パブコメ意見一覧（WEB 投稿）

「東北電力株式会社女川原子力発電所2号炉の発電用原子炉設置変更許可申請書に関する審査書案」に対する意見提出用紙

東北電力株式会社女川原子力発電所 2号炉の発電用原子炉設置変更許可申請書に関する審査書案

↑ A ↑ B
AとBとの計測点を示す図

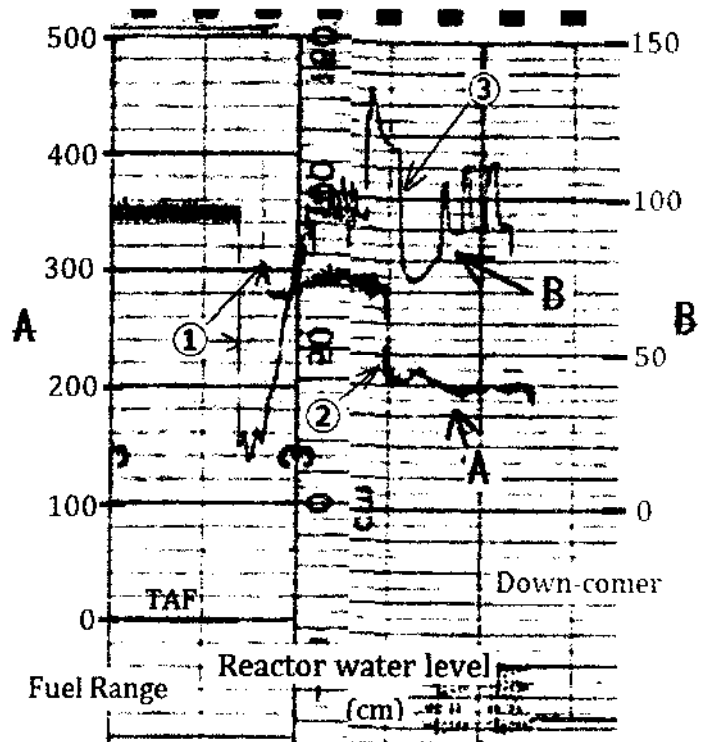
右の図はペンレコーダーによる記録であり、人為的に修正を加える事が困難である。右図におけるAとBとの測定箇所を、左図に示した。Aは燃料域水位と呼ばれているもので、炉心の水圧と基準面器側の水圧との差から、炉心の水位を計算して求めた結果の表示である。Bは炉水位と呼ばれているもので、現実にはダウンカマ（シユラウドの外側）の水圧と基準面器側の水圧との差から、炉心の外側の水位を計算して求めた結果の表示である。

つまり、政府事故調中間報告、資料IV—8「原子炉水位」の燃料域水位データ(前頁)で、Aの最低水位がTAF+2mであって、その時に、BにはIC稼働による凸形状が認められるが、Aに凸形状が認められない事を説明出来ない。

給水ポンプの流量 スクラム前から、津波到来前後までの図

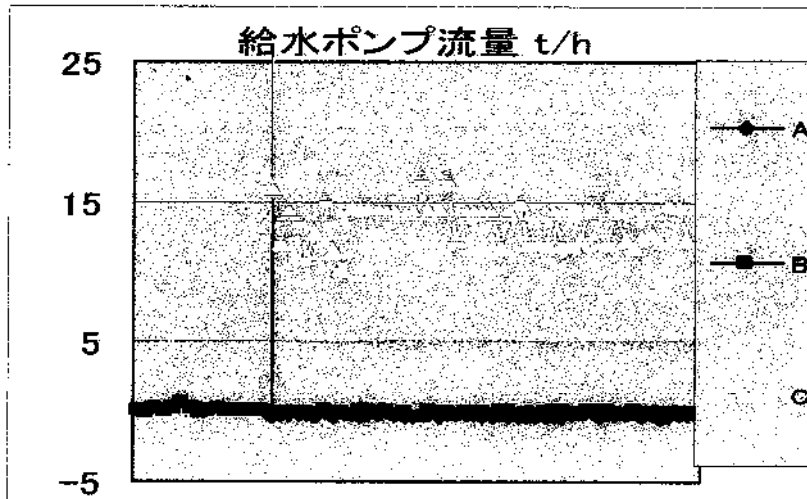
福島第一1号機では給水ポンプAと給水ポンプCとが現用で、給水ポンプBが待機状態となっていた事が、上図から読み取れる。現用であったAとCとも停止した様に見えるが、停止を確認する目的で、縦軸を拡大し、次図に示す。

給水ポンプ C に、運転時の給水量の **0.6% 程度** の残量が認められ、しかも変動している様に見える。給水ポンプを駆動するエネルギー源を全て失った状態での給水系を流れる流体の量であるのだから、給水時に流れる流路を逆に流れて、炉から復水器へ向かっての流れが生じていたと見るべきである。

運転時の給水量の 0.6% というわずかな量とは言えども 14 t/h であり、スクラムをかけて、**MSIV** を閉じた炉にとっては、貴重な水を急速に失っていると言う事になる。

AC 給電系路

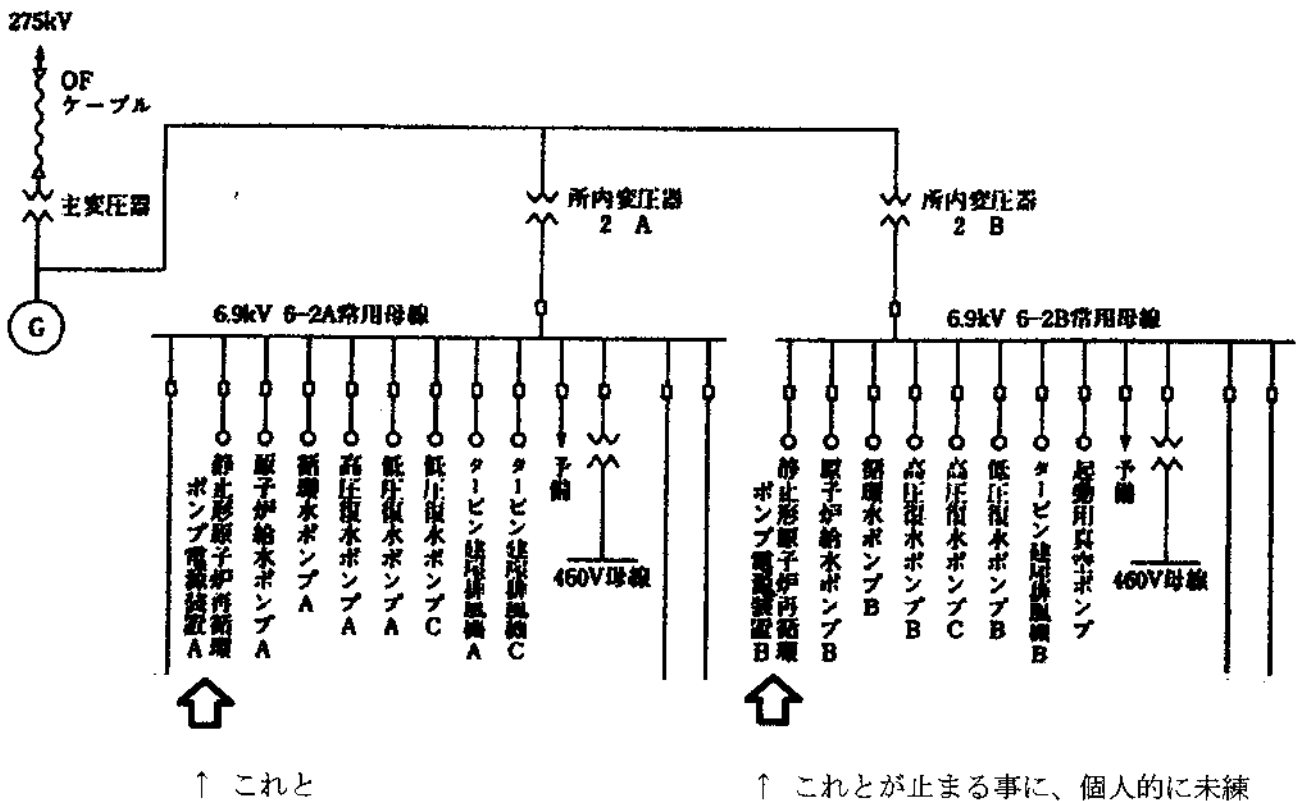
元の図は、右に AC 給電経路は延びていたが、原子炉起動時等、本意見書の主旨に遠いので削除した。その結果、2号機で発電した電力の供給ルートである 225 k v OF ケーブル以外の外部回線は欠落している。原子炉を運転中は禅頁の図左上にある G で発電された電力が本図の全てに供給される。地震等で外部回線が断線した場合には、図の下にある三つの太丸に G の記号の非常用ディーゼル発電機を起動させ、図の下半分の部分に電力を供給する。つまり、図の上半分の機器は停止してしまう事に注意が必要で、非常用ディーゼル発電機 3 台で、原子力発電所内の全ての AC 電力をまかなう事になってはいないのである。念のため、止まってしまうルートを抜き出し拡大して以下に示す。

外部電源を失った女川2号機は福島第一と異なり、ECCS である HPCS（原子炉の燃料棒の上から注水する）を使用しているので、再循環ポンプが停止しても、意見提出者の知識レベルでは、怖い話は思いつかない。しかし、ダウンカンマーから炉心中央への水の循環が止まる事には、未練がある。私は原発関係の仕事をした事は無いが、電子機器の設計のたびに後ろ髪を引かれる思いをした経験がたびたびあった。そのたびに、あれかこれかと悩み、通勤電車の中等で、色々思考実験を繰り返した。

単一故障の結果、安全機能が喪失する例

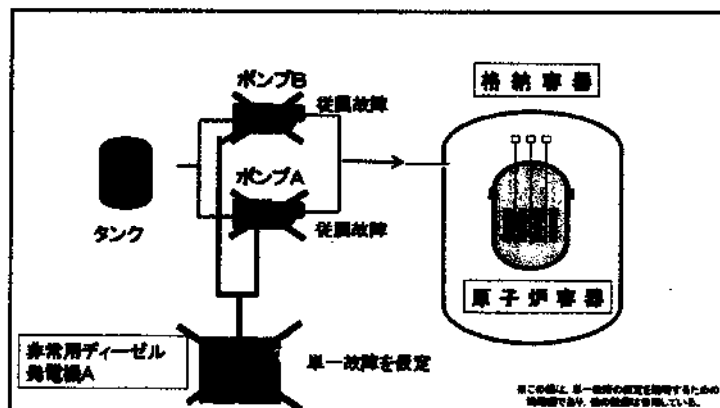
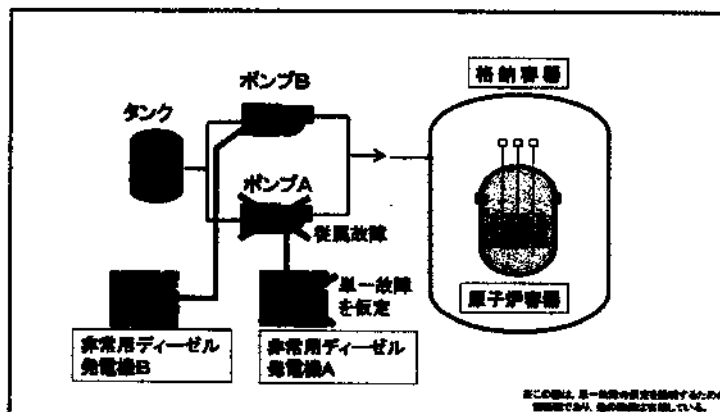
ここで、前、前頁の評を見直してください。上から、二、三行目の単独の意味がお分かりでしょう。
 高圧炉心スプレイ系ポンプ と 低圧炉心スプレイ系ポンプ とが、新規制基準に違反している。

第3.1.1.a-17図 直流電源単線結線図

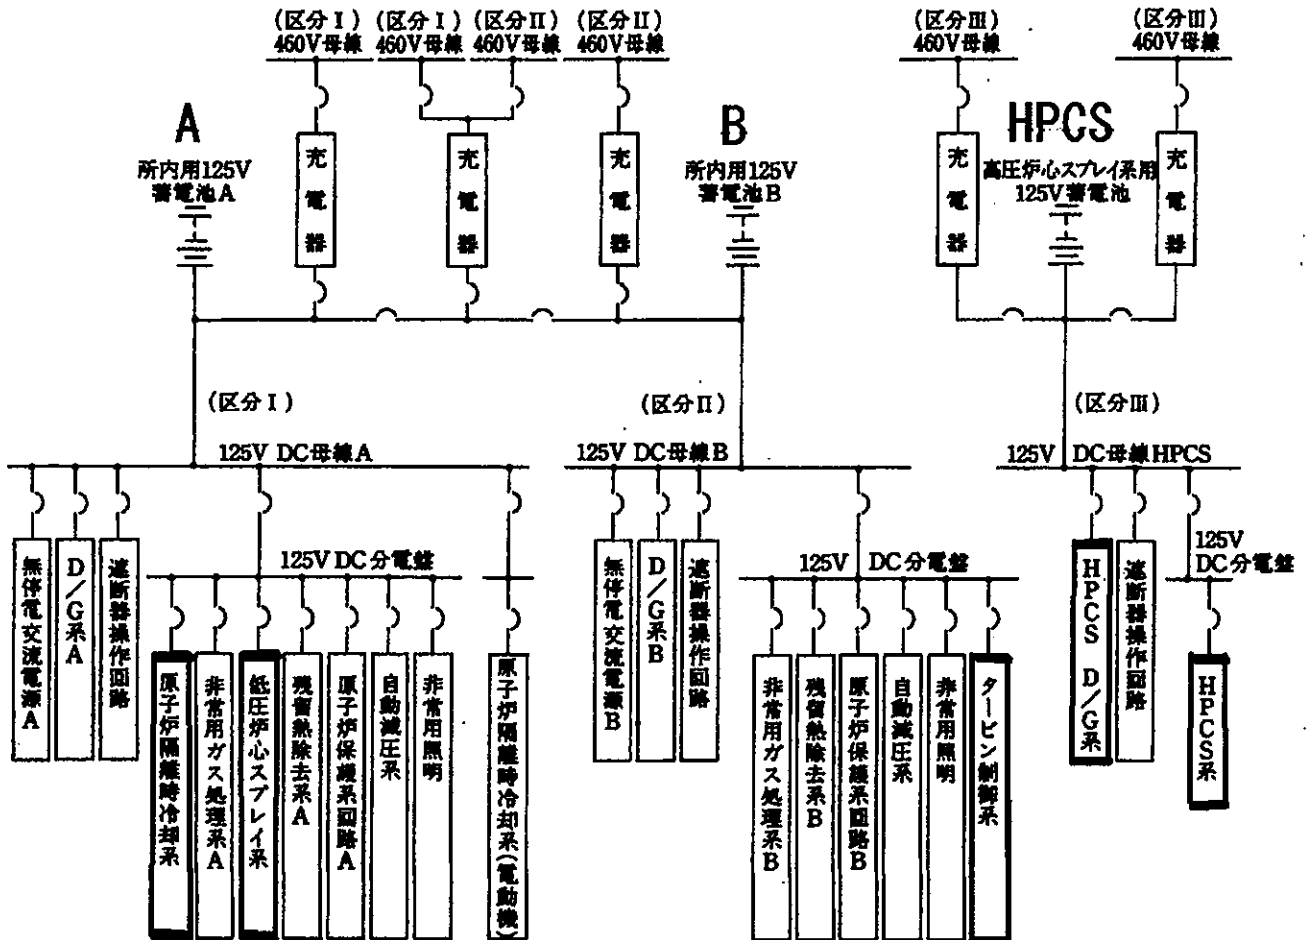
HPCS系蓄電池の容量は、A、Bのものの10分の1となっています。(無停電化は高コスト)

女川原子力発電所3号機 ケーブルの不適切な敷設状態(概要図)

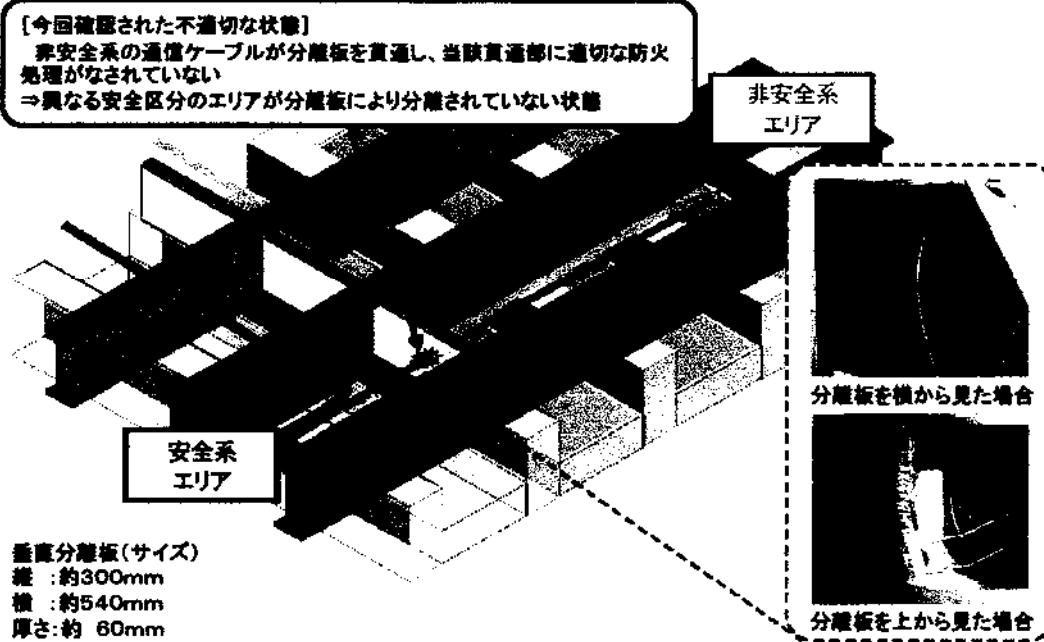
第二十四条には重要な要求があり、例えば4号「安全保護回路を構成するチャンネルは、それぞれ互いに分離し、それぞれのチャンネル間において安全保護機能を失わないように独立性を確保するものとする」との要求に違反の事例が、女川1,2,3号の中央制御室床下において、ケーブルの不適切な敷設状態が発見され、お知らせとして、公開されている。
